島根原子力発電所 2号炉 審査資料	
資料番号	EP-050 改 50(説 32)
提出年月日	令和 2 年 7 月 7 日

# 島根原子力発電所 2号炉

## 地震による損傷の防止

[規格適用範囲外の動的機能維持評価の実施]

弁の動的機能維持評価フロー  
(原子力発電所耐震設計技術指針  
J E A G 4 6 0 1 -1991追補版)

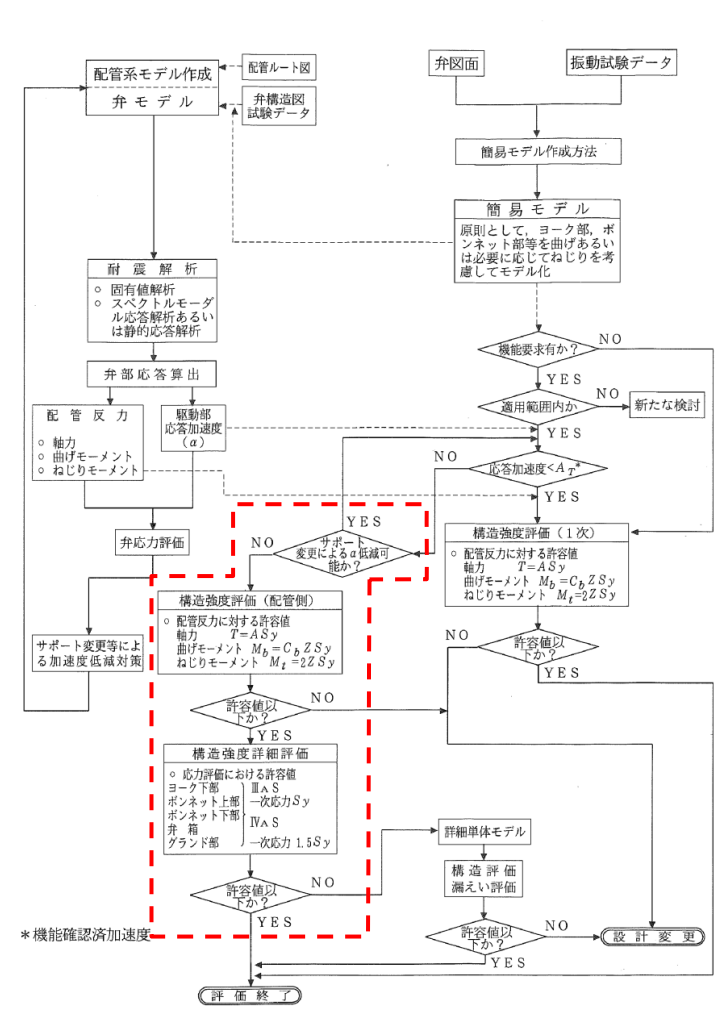
- 評価用加速度が機能確認済加速度を超える見通しの機器の一覧で弁類は抽出されていないが、弁類の確認は詳細設計段階で明らかにすることであれば、その旨を説明すること。

詳細設計段階において、弁の応答加速度（機能維持評価用加速度）が機能確認済加速度を超える場合、J E A G 4 6 0 1に基づき詳細検討を実施する。（P7）

- 弁については J E A G 4 6 0 1 にて機能維持評価用加速度が機能確認済加速度を超えた場合の詳細検討の具体的手順が定められているため、詳細評価法検討の対象外とする。
- 詳細設計段階において、弁の応答加速度（機能維持評価用加速度）が機能確認済加速度を超える場合、J E A G 4 6 0 1 に基づき詳細検討を実施する。

非常用ディーゼル発電機の過給機とガスタービン（機関）の構造比較（例）

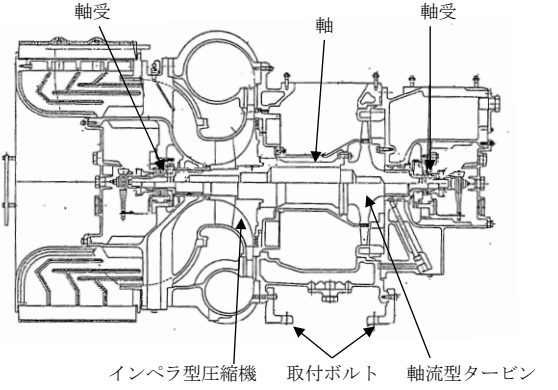
○ガスタービン発電機の動的機能維持評価で参考とする非常用ディーゼル発電機とポンプ駆動用タービン（A F W Pポンプ用）の類似性について、構造上の類似性を挙げている部位に関しては当該部位の構造図と併せて説明すること。

島根2号炉のガスタービンと動的機能維持評価で参考とする非常用ディーゼル発電機とポンプ駆動用タービンについて、構造上の類似性を挙げている部位の比較を示す。

類似点	<ul style="list-style-type: none"> <li>・燃焼用空気を機関に送気する機能を有したターボ機械である。</li> <li>・圧縮機とタービンを一軸上の回転軸に配置し両端の軸受で支持した構造である。</li> <li>・回転軸がケーシング内に内包されており、ケーシングがボルト結合されている。</li> <li>・機関全体が高い剛性を有している。</li> </ul>

ガスタービンの異常要因分析図と構造図（例）

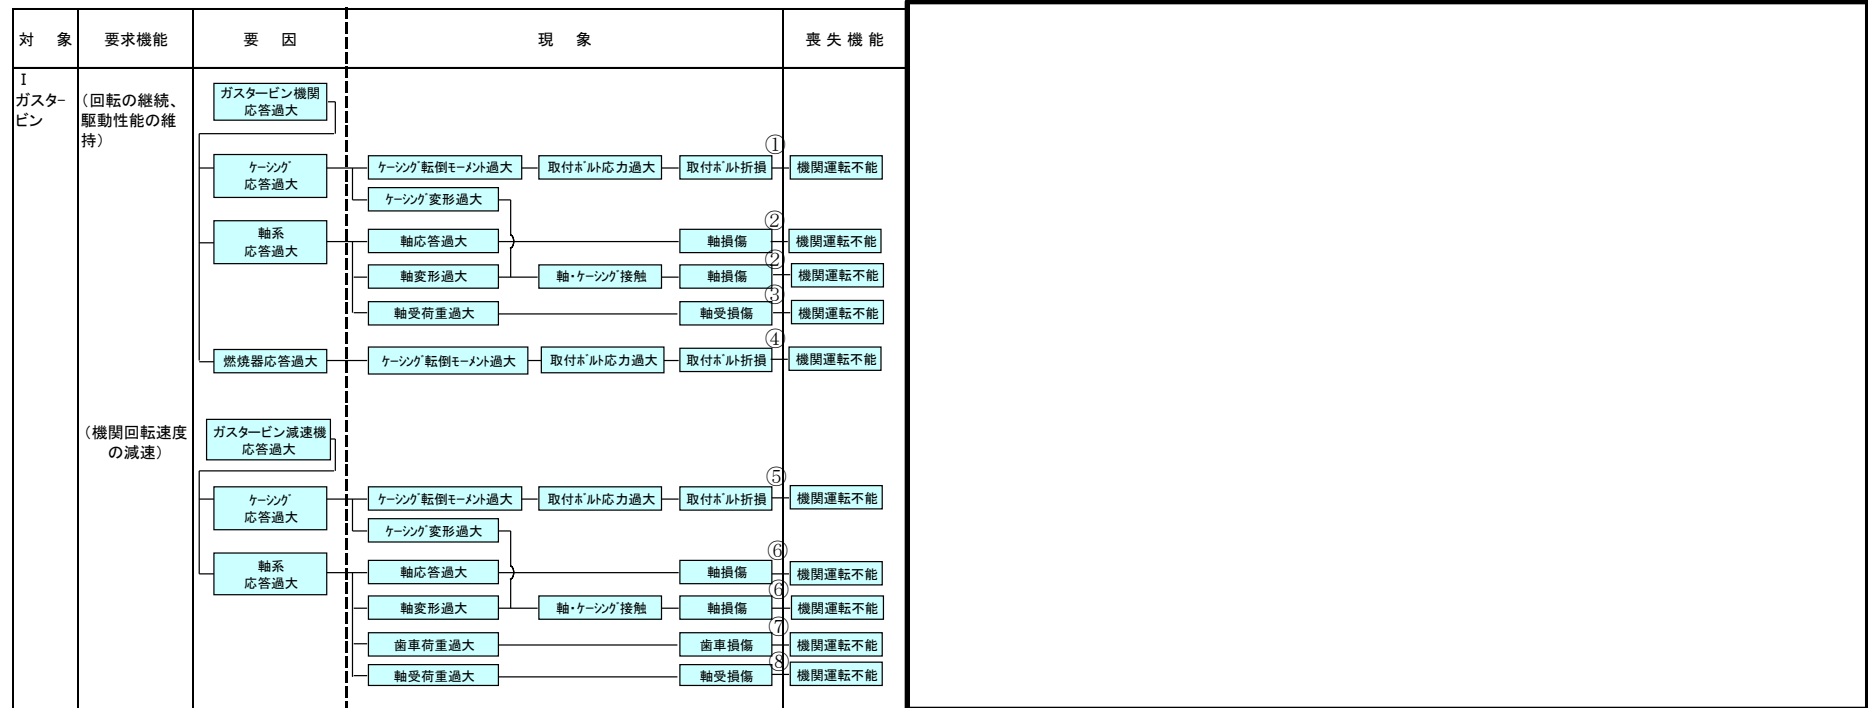
○ガスタービン発電機の異常要因分析図について、当該部の構造図と併せて説明すること。

島根2号炉のガスタービンにおける異常要因分析図と構造との対応を示す。
